PROJETO PORTO REAL

RESIDENCIA UNIFAMILIAR (MANSÃO - AM) | SOBR TATIANA-PS

DESEMPENHO ACUSTICO ENTRE AMBIENTES

BASE GEOMETRICA	ESCALA	EMISSAO	PROVA
Lista Consolidada	s/ escala	ESTUDIO PRELIMINAR R\$2	
psu-R\$2 (previsível)	FORMATO A1	IMAO LIBERADO PARA OBRA	39
UNIDADE MESTRE: AM	MALHA 605/500/300	SEM ART / RNT	06-48 REV R\$2

Barra = isolamento obtido; traço vertical = exigência (valor da fonte menos limite do receptor, NBR 15102)

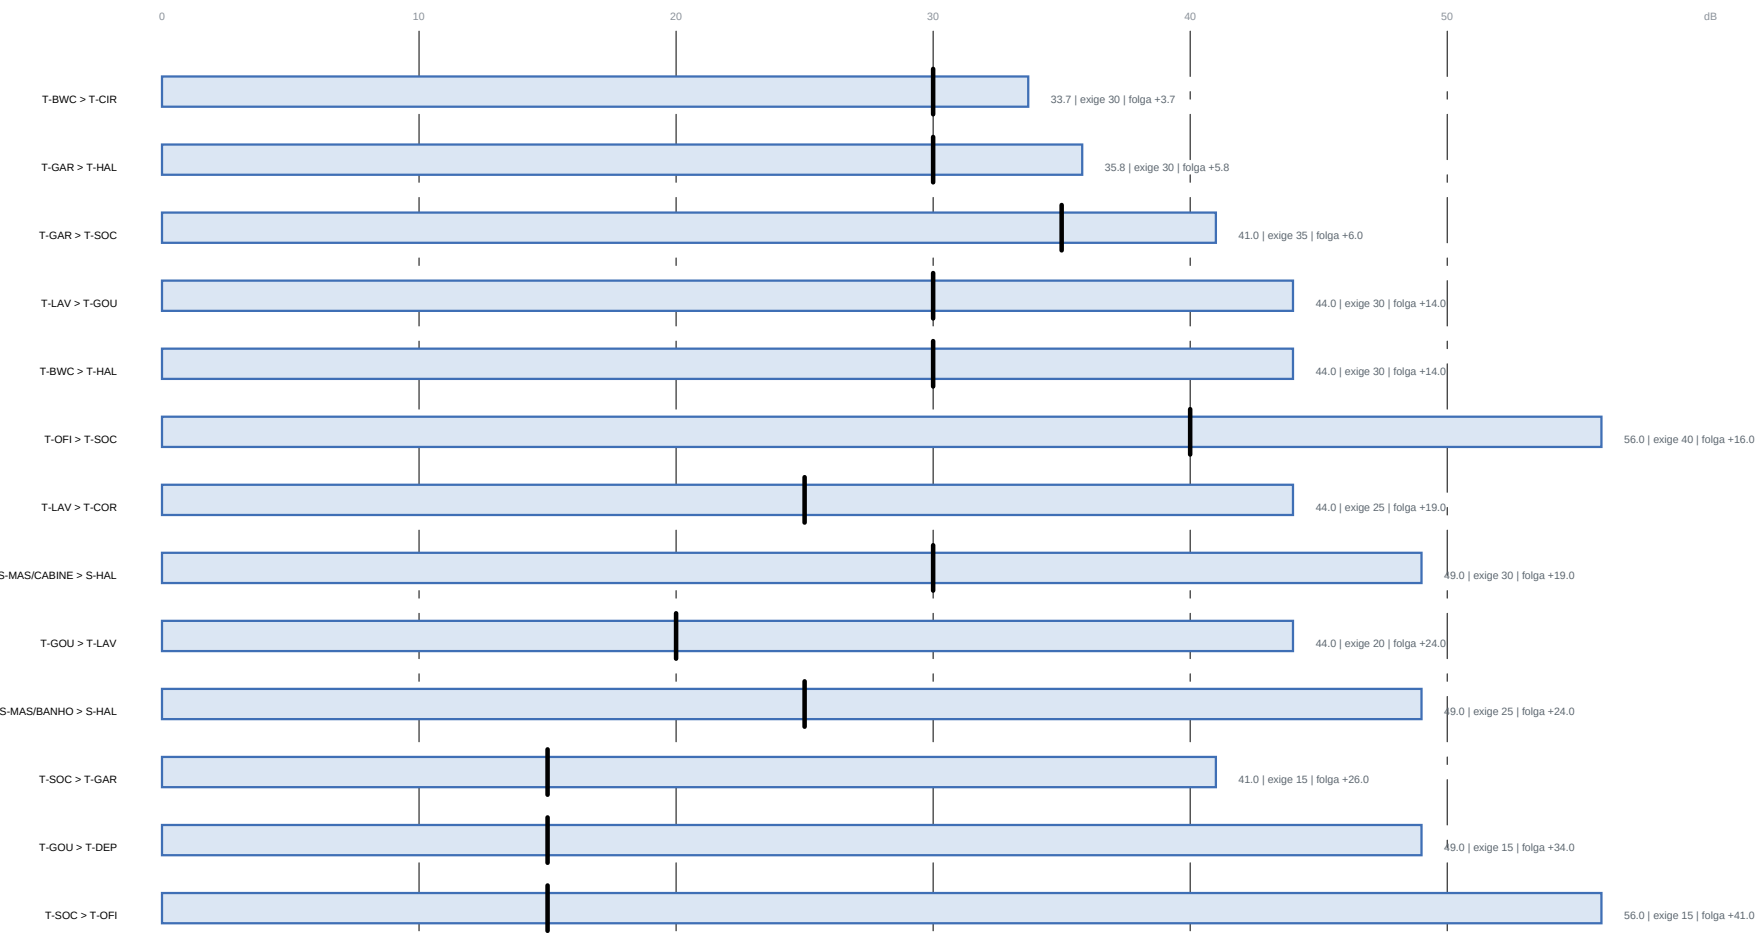
ONDE	ANTES	DEPOIS	POR QUE
Banho compartilhado + hall de entrada	porta de correr (Pw 22) — conjunto de 20,2 dB	parede CEGSA, 44 dB	o acesso de volta passou para a circulação
Banho compartilhado + quarto eventual	porta com (Pw 22) — conjunto de 23,5 dB, exigia 25	parede CEGSA, 44 dB	era a por passagem da casa, e não era a saída
Hall + garagem	porta seca — 36,9 dB, exigia 35	PDS lanta vedada — 36,9 dB	porta entre garagem e casa tem lanta lanta para ser usada
Banho compartilhado + circulação	não havia porta	PDS lanta vedada — 33,7 dB, exigia 25	único acesso do banho, e abria para fora
Bloco do chuveiro	encostado na parede do hall	canto arredado, toldo e janela alta	consequência da porta nova, a regra dos 900 cm de box obrigou a primeira tentativa

2 Ouviu. A parede era boa (Pw 42), mas ali é a porta era do corredor (Pw 22), o conjunto entregava 20 dB. Em acústica é o bloco DOMINA — não se faz média aritmética do isolamento, se soma energia que passa.
